新竹縣政府工程查核代表照片表

工程名稱：111年10月17日田寮村1鄰農路災害復建工程

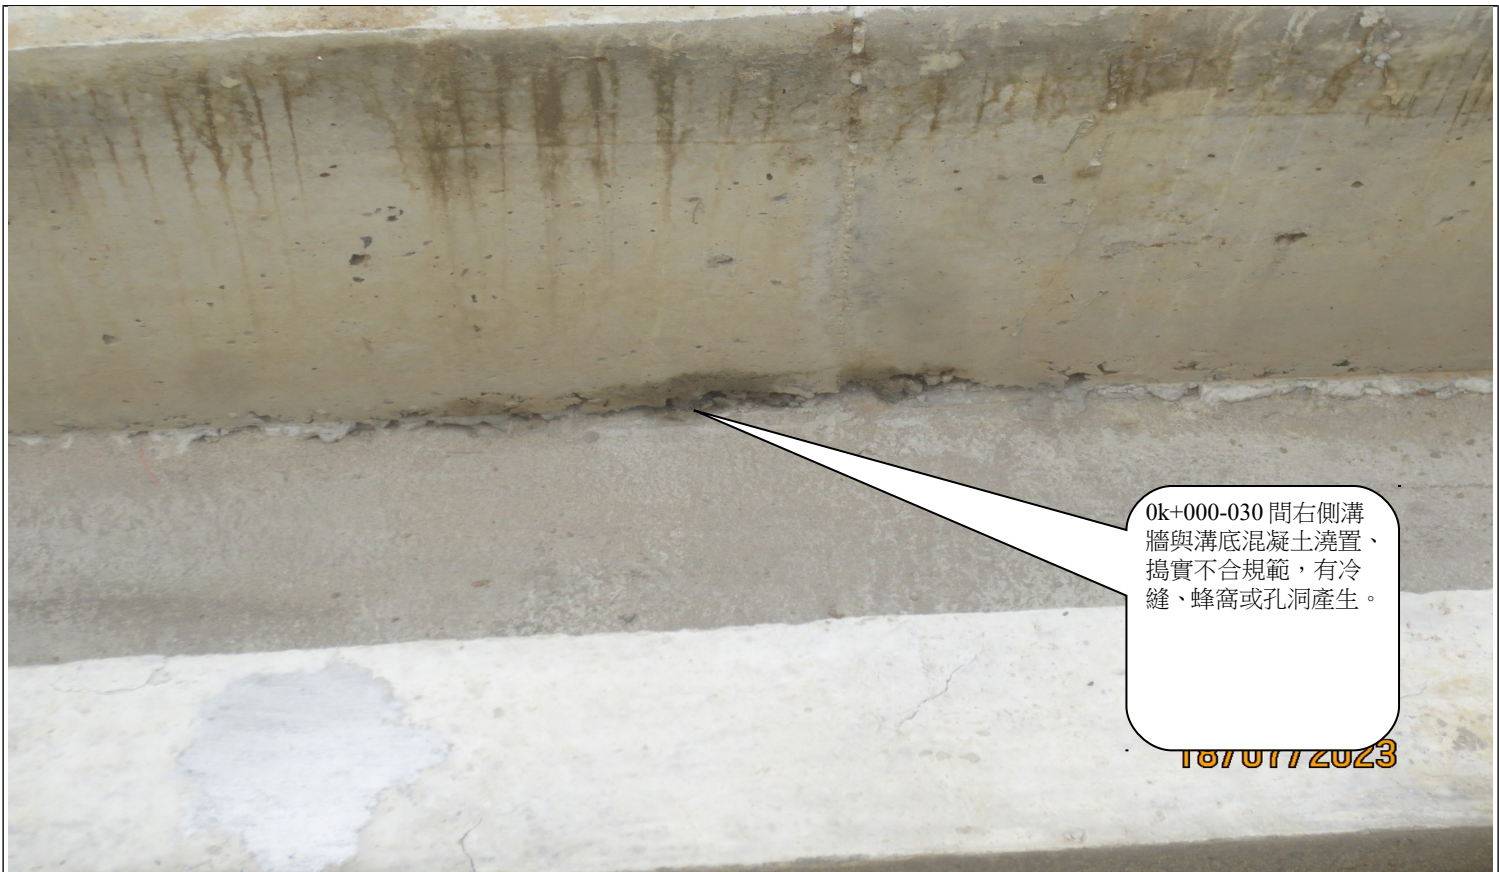
0k+000-030 間右側溝牆與溝底混凝土澆置、搗實不合規範，有冷縫、蜂窩或孔洞產生。

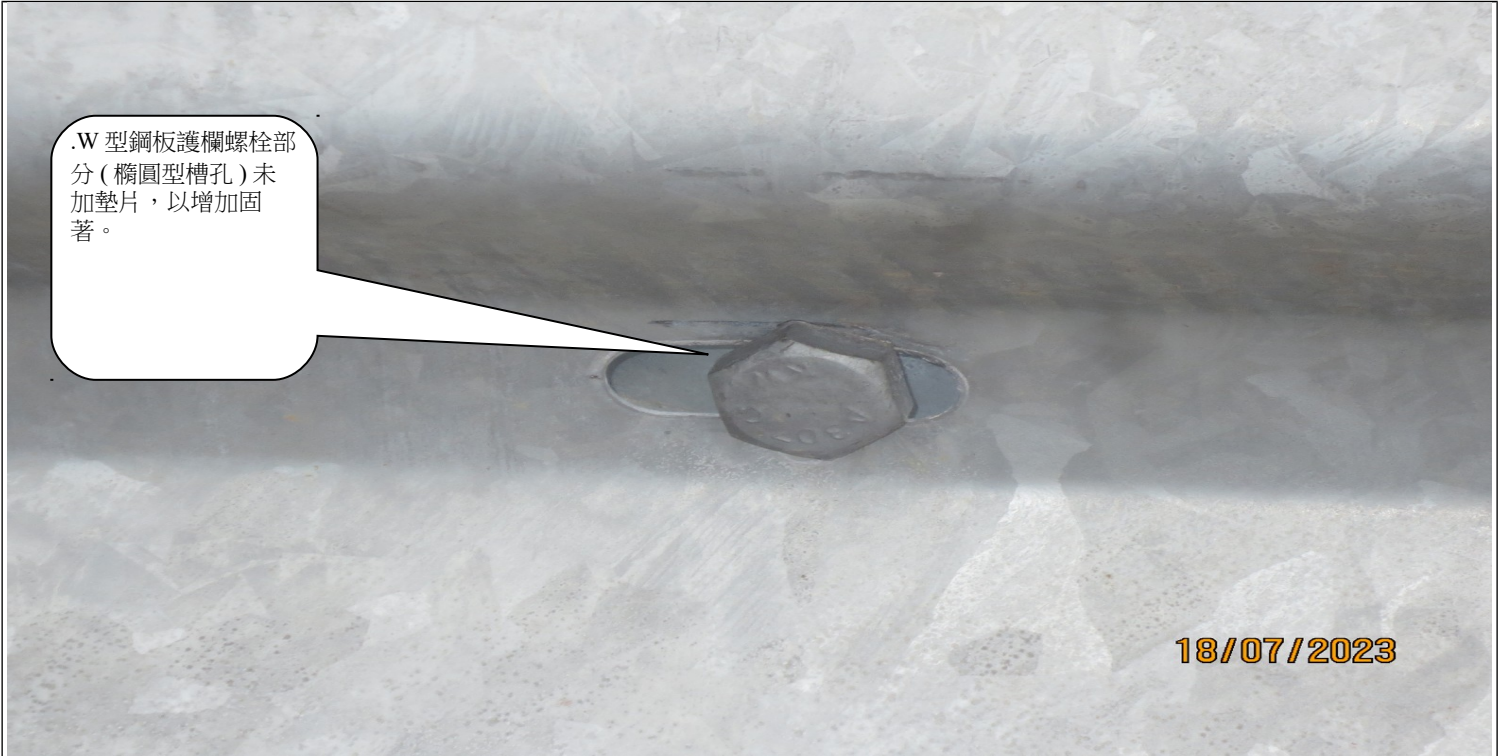
說明	.0k+000~030 左側原有漿砌卵石牆面有施工混凝土殘渣未處理。
----	------------------------------------
